**ENQUETE PUBLIQUE SUR LE PROJET DE MODIFICATION N°1 DU  
PLAN LOCAL D'URBANISME DE LA COMMUNE DE  
SAINT-GERMAIN-EN-LAYE**

**RAPPORT ET CONCLUSIONS DU COMMISSAIRE ENQUETEUR**

**Alain RISPAL  
Commissaire enquêteur**

Photo 4

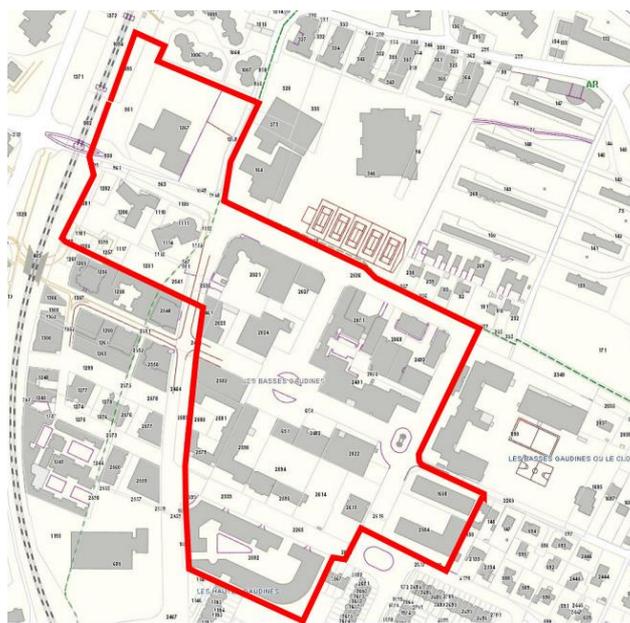
*La fixation d'une limite uniforme à 21m sur la zone considérée ne prend pas en compte la pente existante entre les rues des Gaudines, en haut, et St Vincent, en bas (photo 4). Cette pente amène à un écart de 4 m en hauteur, la Villa St Fiacre culminant à 15m. Il convient de noter que cette élévation est mesurée entre le point le plus bas de la parcelle 2579 (voir Extrait cadastral) et la panne faîtière du bâtiment. Le PLU doit donc être modifié afin que la parcelle 2579 passe de bleu foncé (21 m d'élévation) à rose (15 m d'élévation).*

De plus, le PLU n'a pas pour vocation de réglementer les hauteurs des constructions à la parcelle. Cette zone a été définie comme un secteur à urbaniser en priorité, ce qui implique les hauteurs indiquées. Le passage demandé de 21m à 15m, soit 6 mètres ou deux étages de différence, pourrait de plus générer des formes urbaines irrégulières par rapport aux autres bâtiments existants et ainsi remettre en cause l'épannelage et la perspective harmonieuse escomptés. Il est important de noter que le PLU a pour objectif de fixer des règles, il n'oblige en rien la construction de bâtiments à la hauteur maximale indiquée.

Par ailleurs, la règle d'implantation de la zone UB implique une implantation à l'alignement sur tout ou partie des façades donnant sur les voies et emprises publiques. Cette règle s'applique bien à l'ensemble du secteur de l'ancienne ZAC du Bel Air, aucun retrait graphique n'étant prévu dans ce secteur. Il n'est pas possible d'introduire une exception à cette règle pour une parcelle seule.

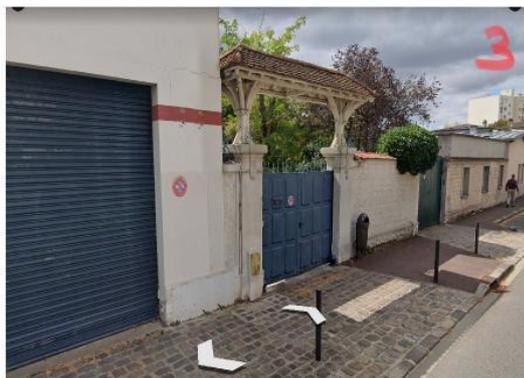
*- Sur la liste des annexes en page 11, annexe 1 « Repérage patrimonial », le bâtî protégé au 133 rue Léon Désoyer est classé en catégorie C : « Maisons bourgeoises de villégiature ou de style régional – pierre meulière »*

*- Pour le 133 rue Léon Désoyer, la description de l'intérêt patrimonial – Page 11, annexe 2 est la suivante : « porche auvent de qualité avec des tuiles plates et ses aisseliers. Mur de clôture ».*

*En réalité le mur de clôture est en moellon et non en meulière et de toute évidence le portail n'est pas dans le même style. Le bâtî n'est pas prévu et n'a pas la qualité pour l'être.*

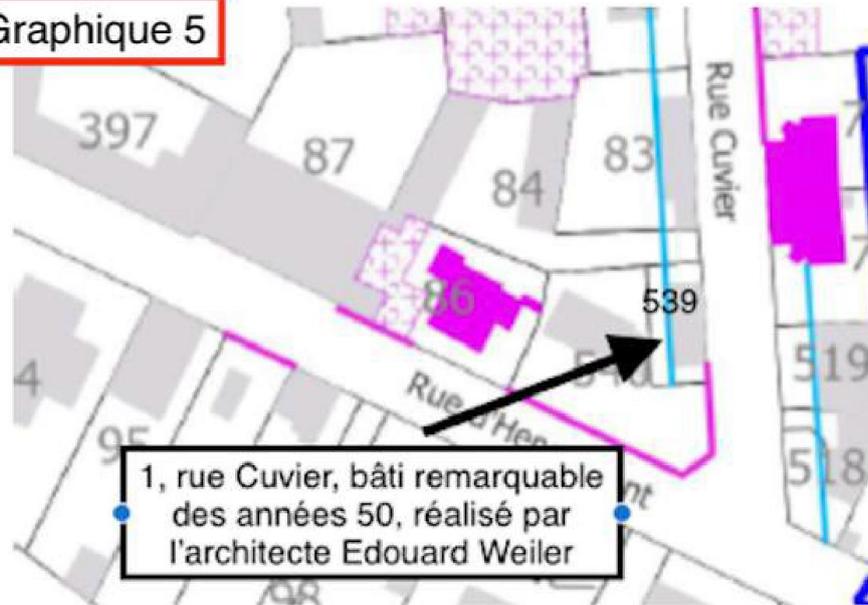
*La maison au 1 rue Cuvier (AC539) est un bâti remarquable des années 50 réalisé par l'architecte Edouard Weiler ; pourtant, il n'est pas protégé (photo de la façade montrée sur le rapport de présentation : 3.1.5. Autre bâti remarquable - p135).*

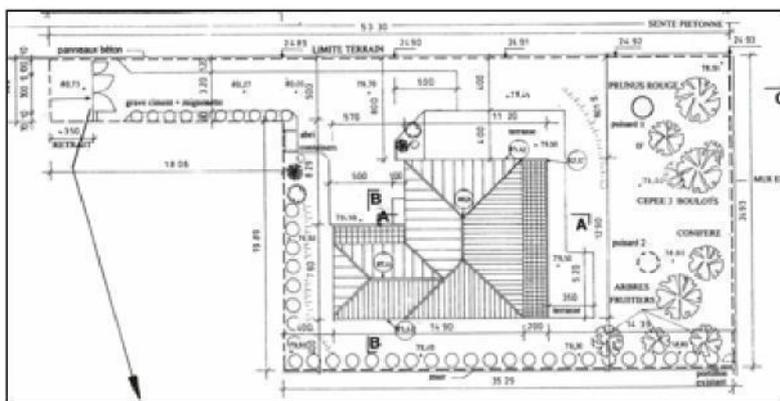
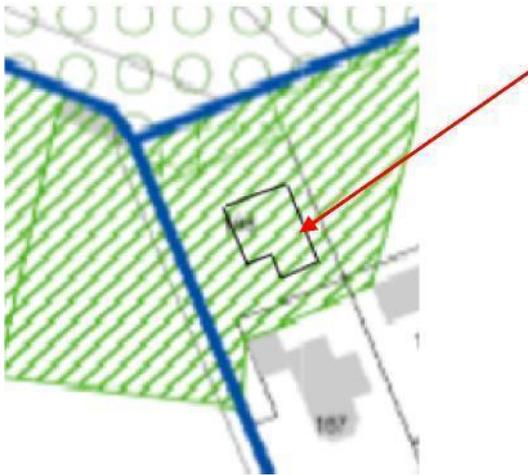
*Monsieur FREEDMAN et Madame LIFANDA sont propriétaires d'un terrain cadastré Section AW n° 168, sis 20, rue Turgot à Saint-Germain-en-Laye :*

Ils ont obtenu un certificat d'urbanisme positif le 20 juillet 2017, puis un permis de construire n° 078551 18 Z 0074 le 10 décembre 2019, pour la construction d'une maison d'habitation individuelle.

*Classé au PLU en vigueur en zone UDa, ce terrain est proche d'un massif de plus de 100 hectares : la forêt de Saint Germain en Laye.*

*La procédure de modification du PLU engagée a notamment pour objet de « modifier les plans de zonage (notamment des corrections minimales d'erreurs, emplacements réservés...) ». Monsieur FREEDMAN et Madame LIFANDA demandent donc la correction d'une erreur du plan de zonage.*

*En effet, la délimitation de la zone de lisière ne tient pas compte de la présence de la future construction. En outre, une telle modification permettrait de mieux respecter les critères de délimitation des lisières fixés par les textes et la jurisprudence.*

*1. En premier lieu, la délimitation ne tient pas compte de la construction autorisée par le permis de construire susmentionné.*
